**Avis de la Mission Régionale d'Autorité environnementale
de Bourgogne-Franche-Comté
sur le projet de centrale photovoltaïque
« Parc du Toit du Monde Occidental »
sur les communes de Maconge et Meilly-sur-Rouvres (21)**

N° BFC-2025-005084/A P

Figure 2: Implantation du projet (source : étude d'impact)

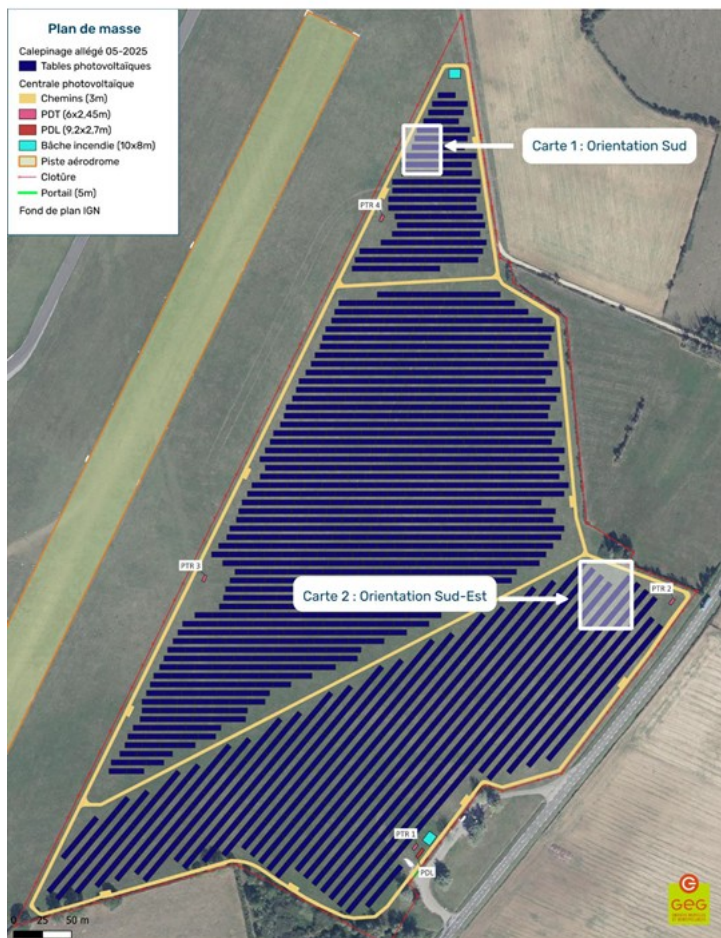
Au sein de la zone d'étude écologique, quatre variantes ont été étudiées au regard « *de l'ensemble des contraintes du projet, dont les enjeux et la sensibilité de la biodiversité* »¹², la variante n°1 maximisant l'utilisation de l'espace avec deux îlots, l'un situé à l'est correspondant à l'emprise finale du projet, et l'autre situé à l'ouest sur des prairies mésohygrophiles en partie en zone humide.

Le projet final, correspondant à la variante n°4, est donc situé dans la partie est de la zone d'étude, dans des prairies mésophiles et mésohygrophiles et en prairies humides. La variante finale abandonne l'îlot ouest pour « *limiter l'emprise du projet sur les habitats naturels et notamment sur les zones humides* » et augmente la largeur inter-rangées de 3 m à 5 m en partie sud-est où ont été recensées une grande partie des plantes caractéristiques de zones humides (le dossier n'identifiant toutefois pas précisément le périmètre de cette modification).

Malgré la présentation de plusieurs variantes, consistant essentiellement à abandonner l'îlot ouest et à effectuer des modifications à la marge, le projet final s'inscrit en totalité dans les zones humides inventoriées qui n'ont pas été prises en compte dans l'analyse des variantes du projet et qui n'ont pas été évitées.

La MRAe recommande vivement d'étudier des variantes d'emplacement moins sensibles au plan environnemental pour réaliser le projet, afin de préserver les zones humides.

Figure 3 Implantation du projet et zones humides (source : étude d'impact partie 5)

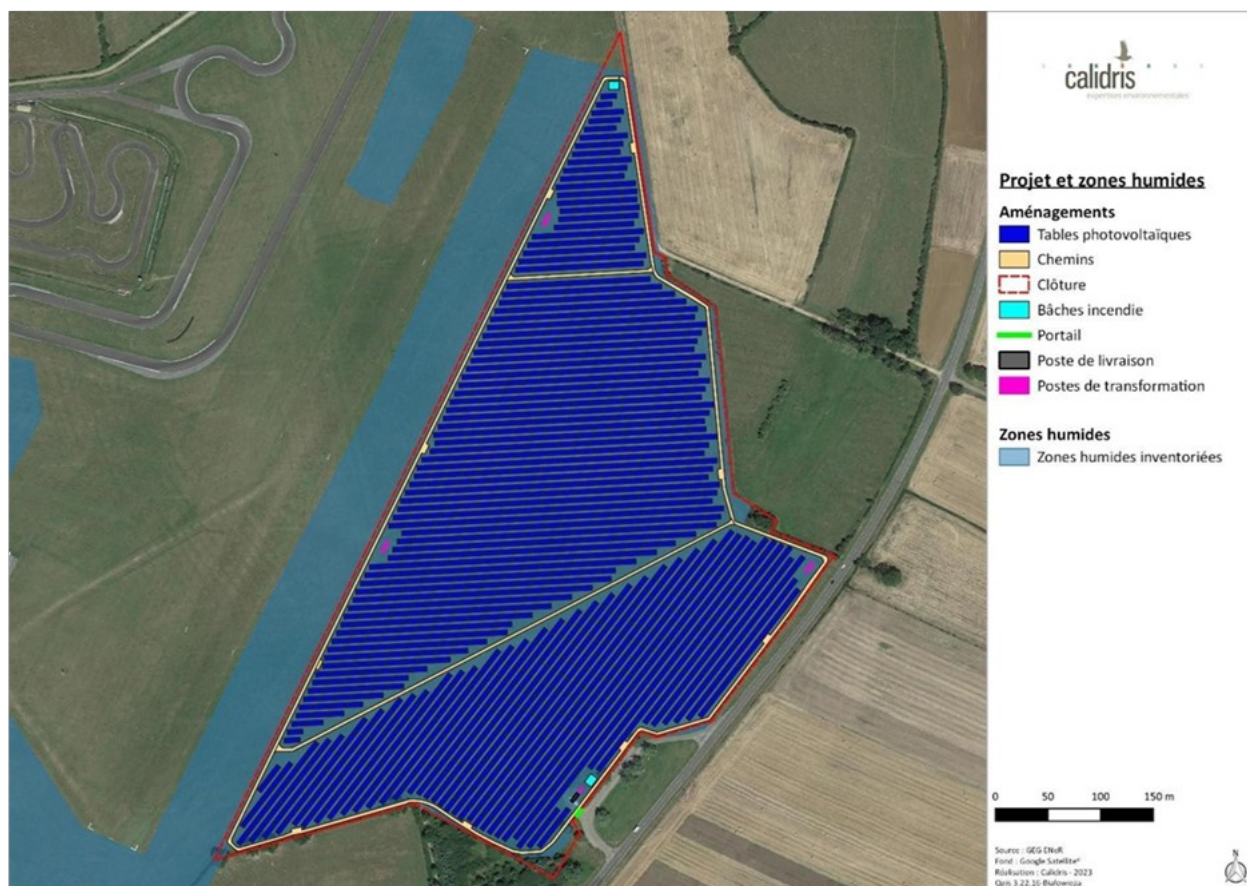
Le secteur sud du projet s'implante dans une zone humide de type « *Prairies humides* » figurant à l'inventaire régional des milieux humides (référéncée OU_ZH_080). Le dossier comporte une étude pédologique (37 sondages) et un recensement de zone humide selon le critère de végétation¹³ ayant permis d'identifier environ 36,1 ha de zones humides, soit 67,6 % de la surface de la ZIE et 100 % de l'emprise clôturée du projet.

Le niveau d'enjeu lié aux zones humides est jugé modéré à fort selon les chapitres du dossier et ces zones présenteraient une sensibilité forte au regard du projet¹⁴. Les fonctionnalités des zones humides sont considérées comme bonnes (fonction hydrologique et fonction biologique) à moyennes (fonction biogéochimique). La perte de fonctionnalité est significative sur la fonction hydrologique (jugée comme moyenne après l'installation des panneaux).

D'après l'étude d'impact, l'implantation de modules photovoltaïques n'a d'impact sur la zone humide, qu'au niveau de certaines surfaces imperméabilisées. Selon le dossier, le projet entraînera la destruction de 9 340 m² de zones humides en phase de travaux (soit seulement 4,7 % de sa superficie), correspondant à la mise en place des pieux battus (198 m²), la création des pistes (8 417 m²) et les tranchées électriques (725 m²).

Cependant, la surface de zone humide détruite, évaluée à moins de 1 ha, serait à reconsidérer compte-tenu des surfaces potentiellement impactées qui n'ont pas été prises en compte dans ce calcul. Pour les zones humides pédologiques, l'ensemble des surfaces imperméabilisées ou modifiées par le projet doit être pris en compte, à savoir : les locaux techniques, les dispositifs anti-incendie, les plateformes techniques, la base de vie, le parking, les pistes légères (même temporaires nécessitant un décaissement même minime) et le dispositif d'ancrage de la clôture. Par ailleurs, compte tenu de l'impact des installations sur les zones humides, un faisceau de 5 m de part et d'autre des installations est à retenir compte tenu des incidences potentielles sur leur alimentation hydrique.¹⁸ D'autre part, il conviendra de retenir, pour les surfaces de zones humides floristiques impactées, l'ensemble des surfaces couvertes sur lesquelles les panneaux solaires portent une ombre.

Au vu des critères devant être intégrés au calcul, la superficie de zones humides impactée par la centrale apparaît nettement supérieure à 1 ha, le dépassement de ce seuil soumettant le projet à une procédure d'autorisation environnementale au titre de la rubrique 3.3.1.0 de la « Loi sur l'eau »¹⁹.

- **de dimensionner et de localiser sur un plan l'espace de stockage, la base de vie, l'aire de retournement et les tranchées de raccordement, ainsi que les espaces de circulation des engins en phase de chantier, de réévaluer les impacts de ces installations et de définir des mesures d'évitement et de réduction en conséquence ;**
- **de reprendre le calcul de la surface impactée par le projet et de soumettre, le cas échéant, le projet à une procédure d'autorisation au titre de la « Loi sur l'eau ».**
